Deficiência de sincronismo nos televisores HPS1402/03 HPS2004/02/06

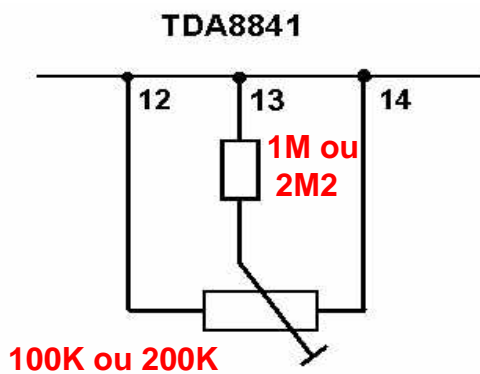
Em algumas regiões devidos a transmissão de sinais gerados pela repetidora local podem apresentar problemas de sincronismo vertical e horizontal em nossos televisores. Sugerimos algumas alterações para minimizar o problema que é de origem local, e provocado por deficiência no transmissor da própria repetidora que está transmitindo sinal muito saturado ou fraco, fora de padrão e, apresentando sincronismo deficiente.

1. Excluir o R204 de 180R;

2. Acrescentar o circuito abaixo nos pinos 12, 13 e 14 do TDA8841 conforme desenho e ajustar no local onde apresenta o problema até encontrar o melhor ponto. O resistor fixo pode ser de de 1M ou 2M2 e o trimpot de 470K ou 220K. Não há necessidade de se retirar nenhum componente nessa área.

Obs.: O ajuste no trimpot é muito crítico.
